wir bitten um Kenntnisnahme unserer Anregungen zu den Vorlagen des Verkehrsausschusses am 21.10.2026.

Zu Vorlage 097/26 Umgestaltung Bahnhofsquartier West, 1. Bauabschnitt

Zu Vorlage 112/26: Neue Zufahrt zum Klinikum aus Richtung Bühl

Zu Vorlage 105/26: Ausbau der nördlichen Lise-Meitner-Straße

Hintergrund zu 6.:

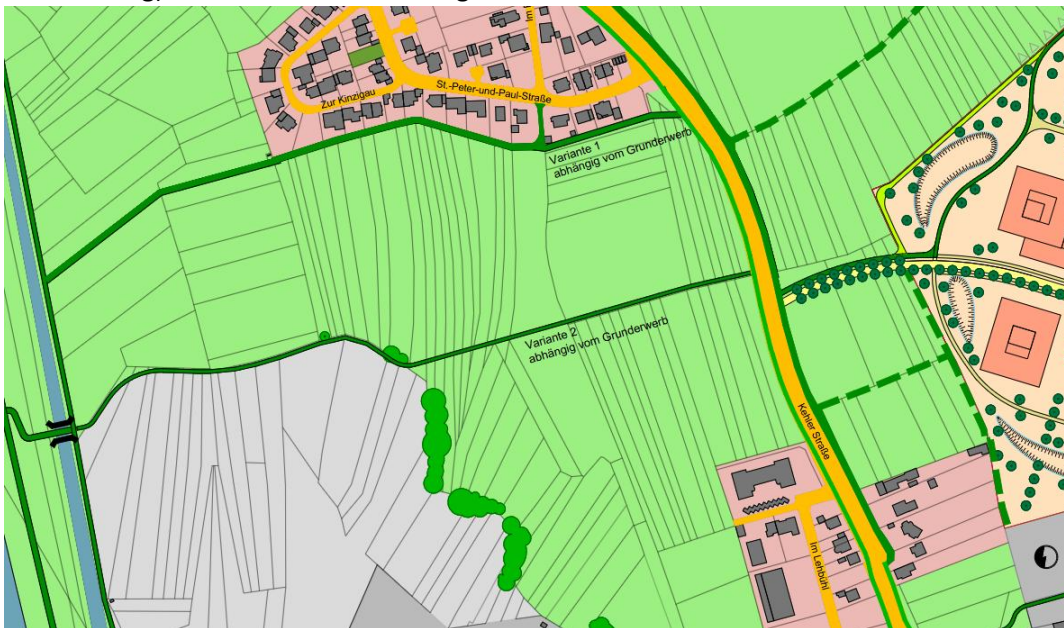
6. Anlage von Fuß- und Radverkehrsfurt über die neue Klinikzufahrt gemäß Musterlösungen Radverkehr Baden-Württemberg, Musterblatt Basis 2b-2
7. Berücksichtigung von mindestens einer zusätzlichen Querungshilfe zur Querung der B33 für den Radverkehr aus Richtung Mühlbach, wie im städtebaulichen Konzept Klinik-Campus vorgesehen

- RAL (Ausgabe 2012), Kapitel 3.3, Kapitel 6.8
- ERA (Ausgabe 2010), Kapitel 9.3
- außerorts im Zuge bevorrechtigter Straßen bei Kfz-Verkehrsstärken von < 3.000 Kfz/24 h im Fahrbahnquerschnitt der zu querenden Einmündung. Ausschlaggebend für die Bevorrechtigung des Radverkehrs ist die Gewährleistung der Verkehrssicherheit (insbesondere gute Sichtbeziehungen und eine gute ganzjährige Erkennbarkeit)
